Elektrische installaties op laagspanning en op zeer lage spanning (Boek 1 - KB 8/09/2019) - Algemene Directie Energie

📍 Plaats van het onderzoek: ABEELSTRAAT 81a 2800 MECHELEN België

📅 Aard onderzoek: Periodieke inspectie (Boek 1 6.5)

BESLUIT : NIET CONFORM

Bord

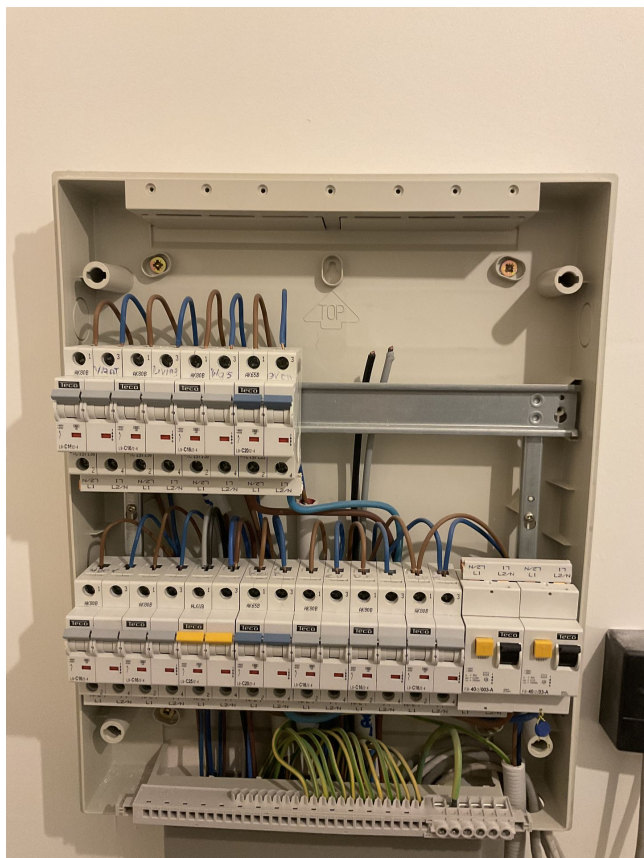
Categorie	Bewoordingen	Paragraaf
E. Schema's		
	Eendraadsschema('s) van de installatie is (zijn) te voorzien.	B1: 3.1.2.; 9.1.1; 9.1.2; B3: 3.1.2.
	Situatieschema('s) van de installatie is (zijn) te voorzien.	B1: 9.1.2.
F. Elektrische bord		
	Deur of afschermplaat van het schakelbord (terug)plaatsen. Aanraking van naakte onder spanning staande delen is mogelijk.	B1: 4.2.2.3.; 5.1.4.; 5.3.5.1.; B3: 4.2.2.2.; 5.1.4.
